Asunto: Se emiten comentarios dentro de la Consulta Pública relativa al Modelo de Costos de Red de Acceso Fija para determinar las tarifas de Desagregación y Compartición de Infraestructura de los servicios prestados por el Agente Económico Preponderante en el sector de las telecomunicaciones.

ALFONSO LUA REYES, representante legal de **CORPORACION DE RADIO Y TELEVISIÓN DEL NORTE DE MEXICO, S. DE R.L. DE C.V.**, personalidad que acredito en términos del poder notarial que se exhiben al presente escrito en copia certificada, comparezco a exponer:

Figura 5: Estructura de red GPON simplificada [Fuente: elaboración propia]

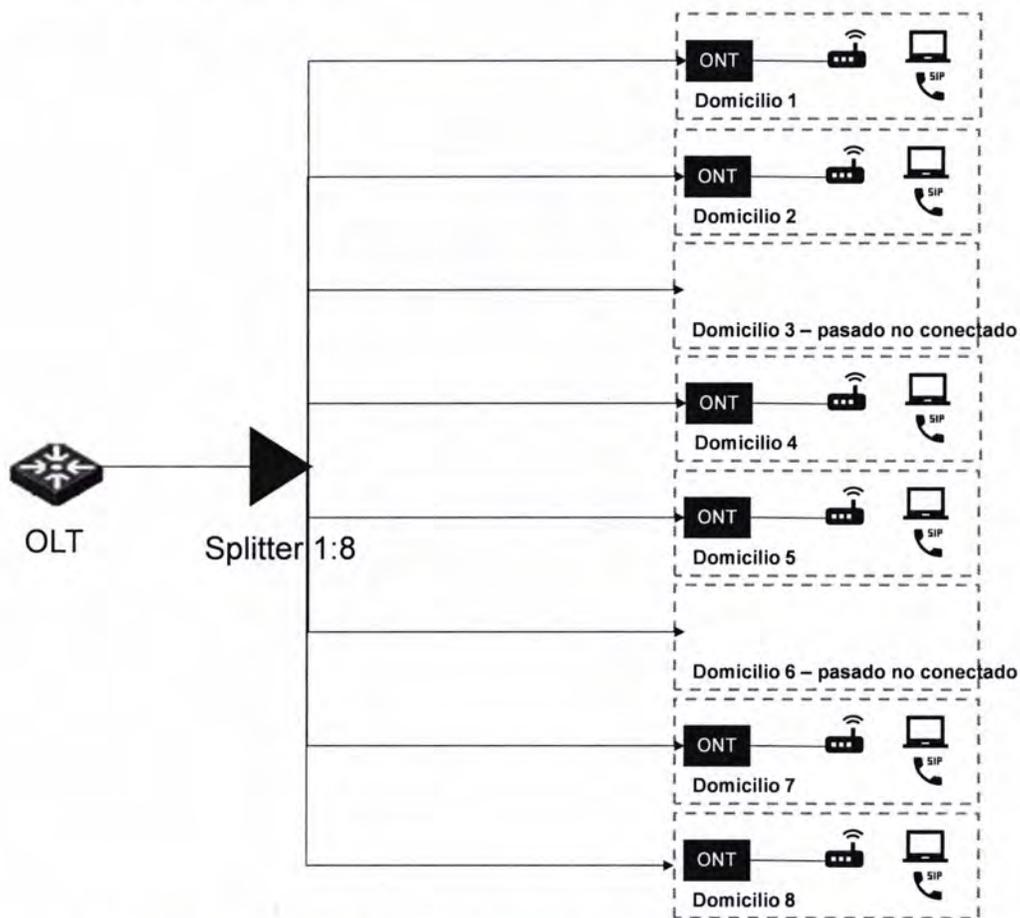
entiende por árbol la parte de la red entre la central cabecera del AEP, aquella donde se encuentra instalado el OLT (*Optical Line Termination* – Terminación de la Línea Óptica) y el hogar pasado por la red fibra, ya que entre estos dos puntos terminales, el cable de fibra de salida de la central se habrá dividido en $N \times 8$ en cada nivel de división o splitter, siendo N un número entero, típicamente entre 1 y 8. La estructura de red así formada asemeja a la de un árbol. Una estructura de red GPON simplificada se puede encontrar en la siguiente figura.

En caso de que el AEP estuviera desplegando varias fibras en paralelo, como parece asumirse en el modelo de costos de desagregación de la red local, esto significaría que, **en cumplimiento de las Medidas de Preponderancia de desagregación, el CS podría desagregar un árbol entero (o parte de un árbol si hubiera más de un nivel de división en la red GPON)**, tal y como hemos definido árbol en el párrafo anterior. Las tarifas para este servicio serían calculadas en el modelo de costos de desagregación de la red local en cumplimiento de las mismas Medidas de Preponderancia de desagregación.

Figura .9: Topología de la Red de Fibra Óptica a la Casa [Fuente: Telmex¹⁶, 2015]

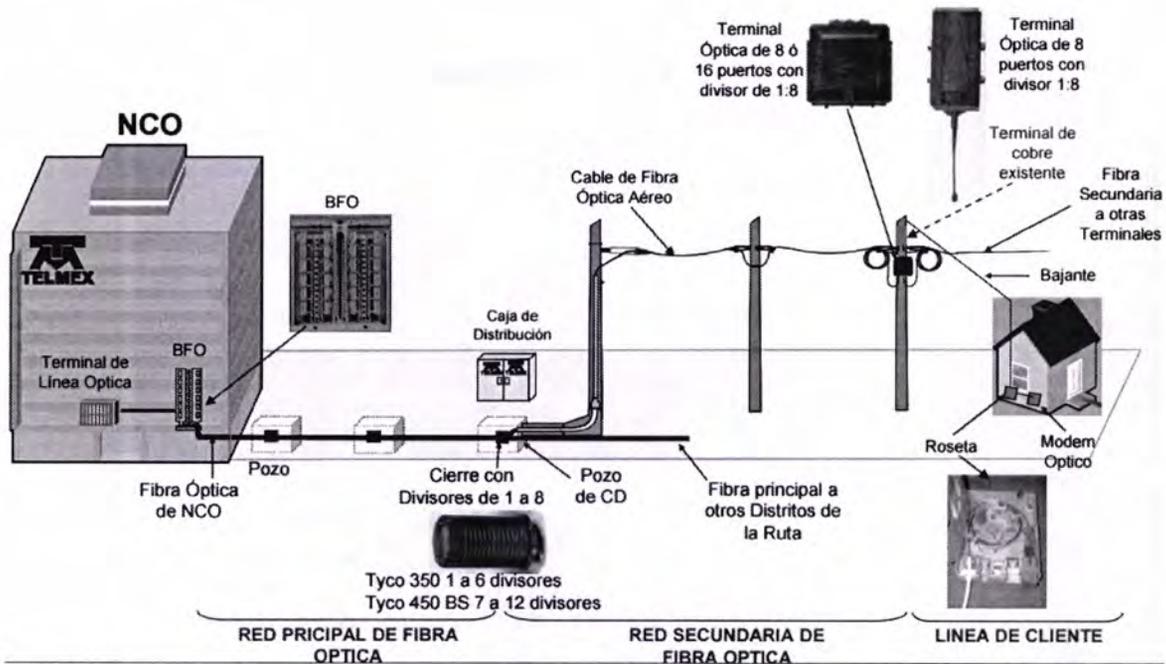
- El 50% del cableado final ('final drop') es aéreo.
 - No entendemos por qué este valor es tan bajo, dado el anterior supuesto de un 91% de red secundaria aérea y el principio de despliegue costo eficiente. Adicionalmente, la práctica de ingeniería mexicana confirma que **la absoluta mayoría de los lead-ins de las redes en México son aéreos.**
 - por lo tanto sugerimos este valor sea revisado a un nivel del 2% de acometidas enterradas, es decir del 98% aéreas. Según hemos podido constatar en el caso de transporte de cable de cobre en ductos, en su gran mayoría entran en los hogares por vía aérea.

Figura 11: Nuestro entendimiento del final drop [Fuente: elaboración propia]

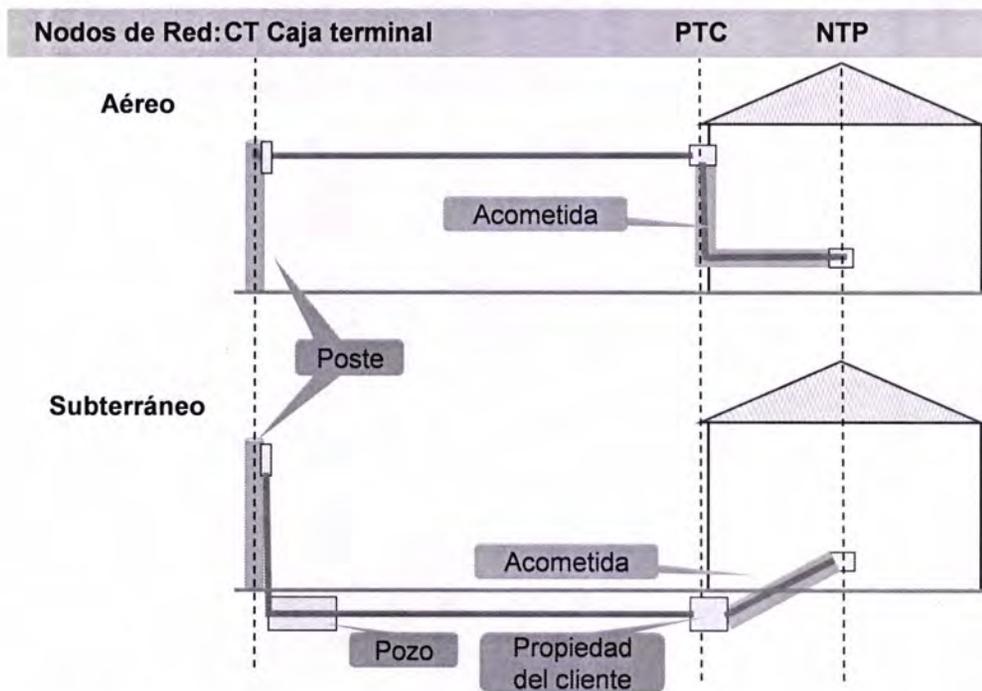
Como ya se comentó, **no entendemos como tan solo un 50% de las acometidas son de tipo aéreo**. En cualquier caso, hacemos los siguientes comentarios sobre la arquitectura de las acometidas:
